Nr.	Private Einwender/in Schreiben vom ...	Stellungnahme	*Planungsrechtliche Vorgaben* Abwägung/Beschlussempfehlung
1	Landkreis Diepholz Niedersachsenstraße 2 49356 Diepholz 26.05.2025	Aus der Sicht der von mir wahrzunehmenden öffentlichen Belange ist zu der von Ihnen beabsichtigten Planung Folgendes zu sagen:	
		FACHDIENST KREISENTWICKLUNG - NATURSCHUTZ	
		Es bestehen keine grundsätzlichen naturschutzrechtlichen Bedenken, wenn folgende Punkte berücksichtigt werden:	
		– Der Vermeidungsgrundsatz der Eingriffsregelung gem. § 1a (3) BauGB gilt auch für vereinfachte B-Pläne nach § 13a BauGB, die ansonsten keinen naturschutzrechtlichen Ausgleich erfordern (z.B. Vermeidung von Baumfällungen etc.).	Der Baumbestand ist mitsamt der Kirche denkmalgeschützt (siehe nachrichtliche Übernahme Planzeichnung). Dies wird in das Kapitel 4.9 aufgenommen.
		– Auf die Erforderlichkeit zur Einhaltung der in Kapitel 4.9 „Artenschutzverträglichkeit“ (Entwurf S. 18-19) beschriebenen artenschutzrechtlichen Anforderungen gem. § 44 BNatSchG ist im B-Plan im Hinblick auf die Bauausführungsebene (z.B. Gehölzbeseitigungen, Dachstuhlarbeiten o.ä.) hinzuweisen.	Die Hinweise werden wie folgt redaktionell ergänzt: *

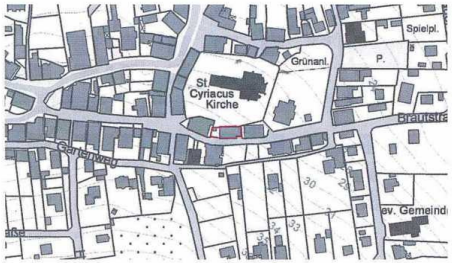
FACHDIENST UMWELT UND STRASSE - ABFALL- UND BODENSCHUTZ	Der Hinweis wird zur Kenntnis genommen.
		Im Geltungsbereich des Plangebietes befinden sich zum gegenwärtigen Kenntnisstand (05/2025) keine erfassten Altablagerungen (ehemalige Deponien).	
		Allerdings befindet sich im Plangebiet - entgegen der Aussage im Kapitel 4.16 „Altlasten“ der Begründung - eine Verdachtsfläche. Diese wird unter der Nr. 251.403.5.001.0038 im Kataster der Verdachtsflächen und Altstandorte gelistet. Die Eintragung als Verdachtsfläche ist bedingt durch die eh. gewerbliche Nutzung im Bereich dieser Fläche. Als Anlage habe ich einen Auszug aus meiner Datenbank beigefügt (sogenannter „EVA- Kurzbericht“).	Die Hinweise werden beachtet, die Begründung wird entsprechend redaktionell aktualisiert, die Planunterlagen werden mit einem Hinweis versehen.
		Die Untere Abfall- und Bodenschutzbehörde empfiehlt, dass der Planungs- bzw. Vorhabenträger für die Verdachtsfläche die aktuelle konkrete Verdachtssituation betr. Altlasten bzw. schädlichen Bodenveränderungen durch einen Gutachter für Boden- und Grundwasserverunreinigungen bzw. Altlasten oder Sachverständigen nach § 18 BBodSchG (Bundes-Bodenschutzgesetz) auf Grundlage einer historischen Recherche und Untersuchungen beurteilen lässt bzw. aufklärt.	Der Hinweis wird zur Kenntnis genommen und auf nachgelagerter Umsetzungsebene beachtet. Sobald auf dem Grundstück eine Nutzungsänderung erfolgt, ist vom Eigentümer die Verdachtssituation auf Grundlage einer historischen Recherche und Untersuchungen zu klären. Die Begründung wird redaktionell um nebenstehende Empfehlung ergänzt.

**Gemarkung:** BRUCHHAUSEN-VILSEN **Flurstückskennzeichen:** **Fläche (m²):** **Betriebsname:** Hatesohl, Heinrich **Betriebsbeginn/-ende:** 1952 1981 **Branchentyp (BaWü):** Malerei bzw. Malerbetrieb **Branchengruppe (NACE):** **Altlastenrelevanzklasse:** 1	Die Anlage wird beachtet.
2	Wasserversorgung Syker Vorgeest GmbH Handelsweg 85 28857 Syke 29.04.2025	Wir beziehen uns auf Ihr Schreiben vom 22.04.2025 und teilen Ihnen wie folgt mit: Seitens der Wasserversorgung Syker Vorgeest GmbH werden folgende Anregungen und Bedenken vorgebracht:	Der Hinweis wird zur Kenntnis genommen.

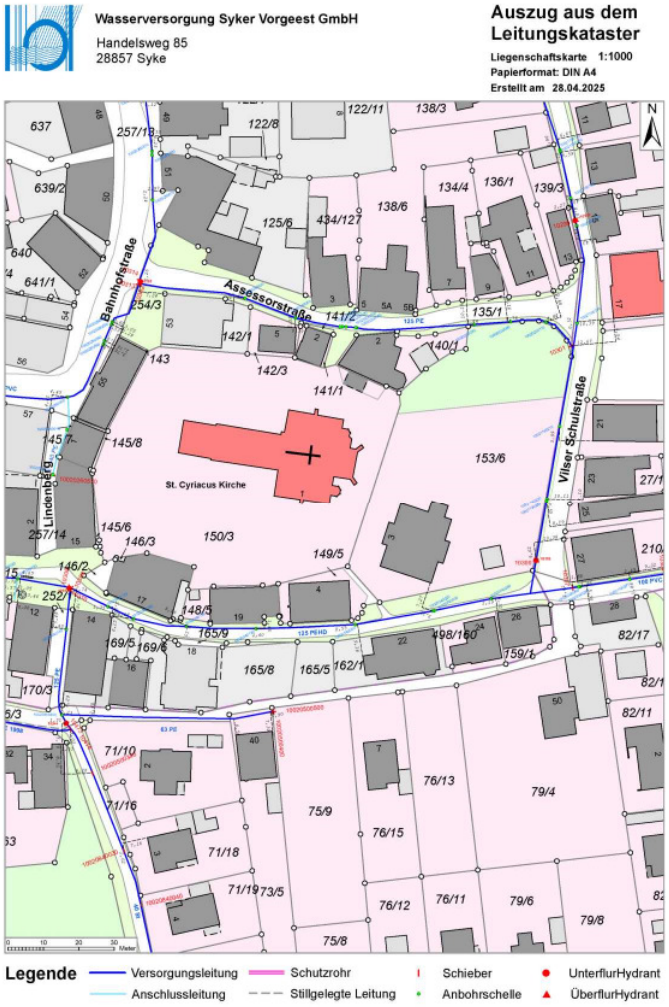
Wie auf beiliegendem Auszug aus dem Leitungskataster zu erkennen, verlaufen in dem angegebenen Bereich unsere Wasserversorgungsleitungen, sowohl Haupt- als auch Hausanschlussleitungen. Gemäß unseren Wasserlieferungsbedingungen § 8 Abs. 1 dürfen Wasserleitungen (Haupt-, Versorgungs- und Anschlussleitungen) nicht mit Bauwerken oder geschlossenen Fahrbahndecken überbaut werden. Für die genaue Lage der Hausanschlüsse muss Ihrerseits eine Plananfrage gestellt werden - diese ist zu richten an: planauskunft@syker-vorgeest.de.	Der Hinweis wird zur Kenntnis genommen und auf Umsetzungsebene beachtet. Die Hauptleitung wird nachrichtlich im Bebauungsplan gekennzeichnet. Es wird auf den bereits vorhandenen Hinweis zu den Leitungstrassen verwiesen.

Die Anlage wird beachtet.
